Ministero dell' Ambiente e della Sicurezza Energetica

Commissione Tecnica PNRR - PNIEC

Parere n. 210 del 20/10/2023

Progetto	<p>Progetto di un impianto fotovoltaico della potenza pari a 19,68 MW e delle relative opere di connessione alla RTN, integrato con un impianto di produzione di idrogeno verde, da realizzarsi nei Comuni di Statte (TA) e Taranto (TA)</p> <p>ID_VIP: 8355</p>
Proponente	METKA EGN Apulia S.r.l

Figura 7 – Impianti fotovoltaici presenti nella zona di impianto (in rosso il buffer di 5 km) – elaborazione della Commissione

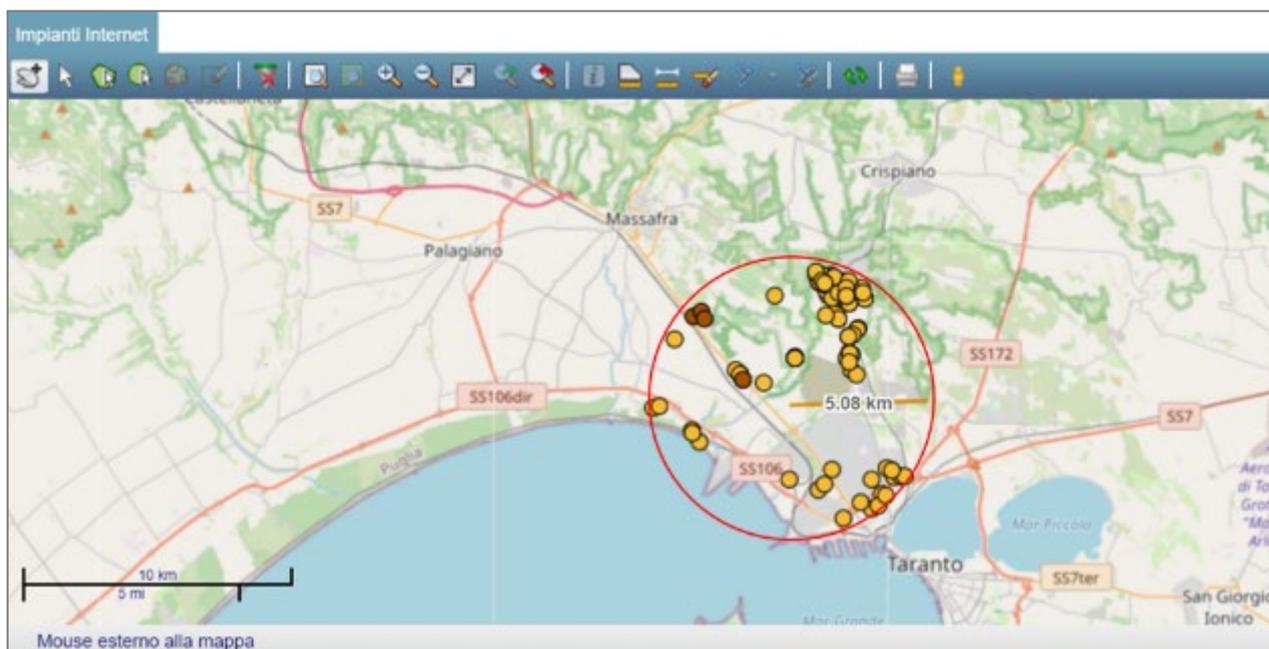
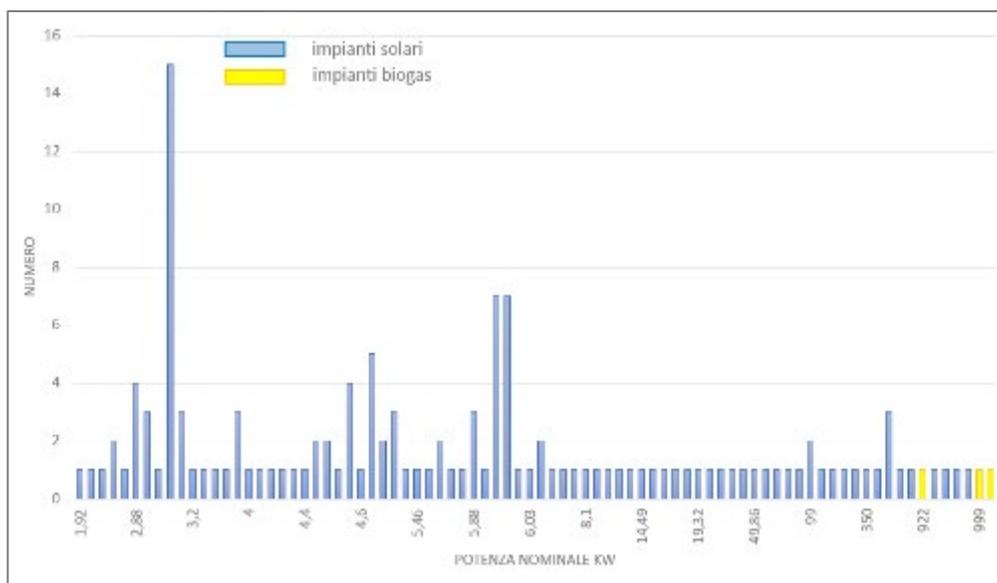
La Commissione valuta l’area di indagine definita dal Proponente per l’individuazione degli impianti FER esistenti del tutto inadeguata alla rappresentazione dello stato attuale (Fig. 8). Inoltre, da una verifica effettuata dalla Commissione sul portale pubblico del MiTE “Valutazioni e Autorizzazioni Ambientali”⁹ in data 10/10/2023 in un buffer di 5 km dal centroide dell’area del campo fotovoltaico risultano attualmente all’esame i seguenti Progetti:

Figura 10 – linea vegetale esistente (a) e area di stralcio dei pannelli (b) perimetrata in rosso (elaborazione della Commissione)

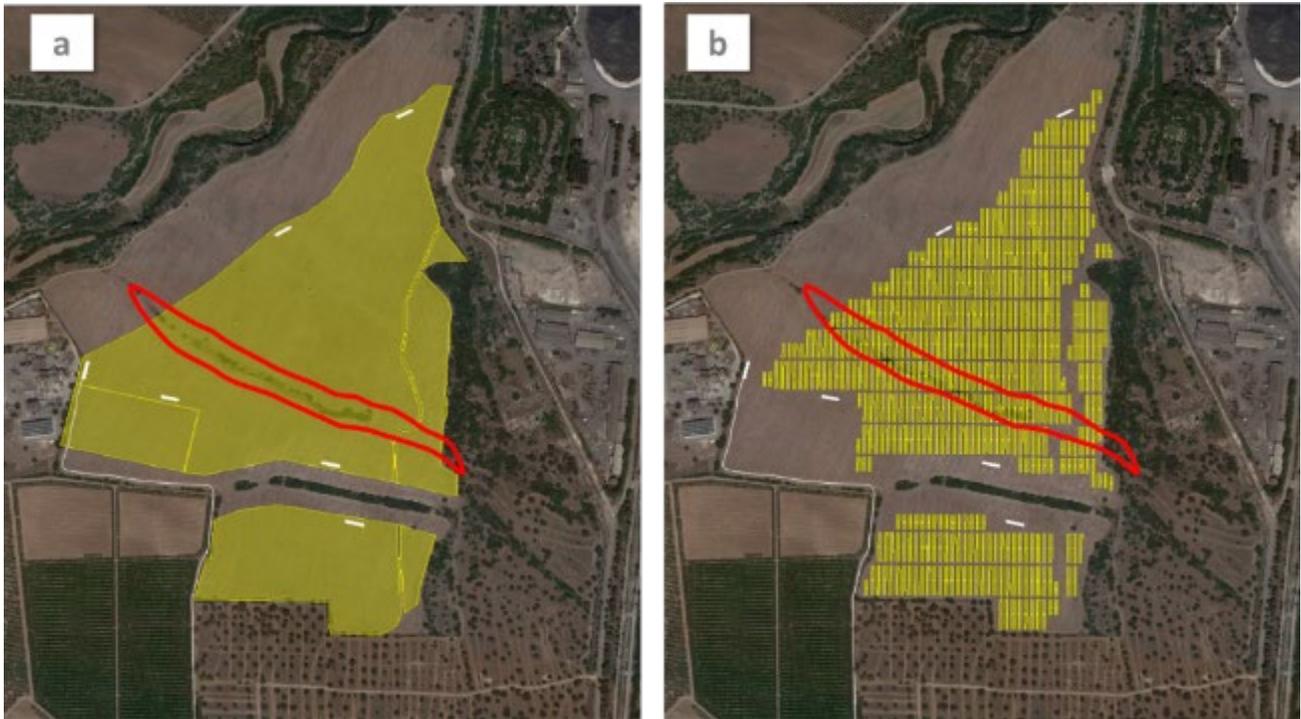
nella **Condizione Ambientale n. 2d**). Tale misura è da intendersi anche a titolo di compensazione degli impatti dovuti al consumo di suolo già descritti in IV.3.
